SABBIONAIA, V.LO

N. Intervento

0975

Descrizione prestazionale dell'intervento

Foto del rilievo

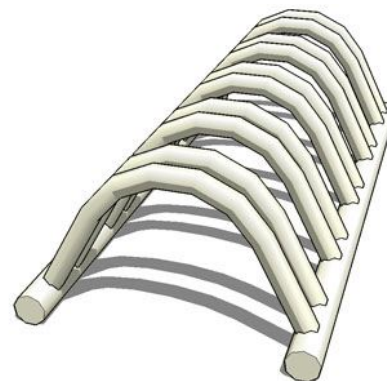
Eliminare l'oggetto che costituisce barriera al passaggio pedonale.

Ostacolo costituito da rastrelliera per sosta cicli e motocicli

In questo caso la rastrelliera pur essendo posizionata al di fuori del percorso pedonale è in una posizione che con le biciclette parcheggiate invadono il percorso pedonale
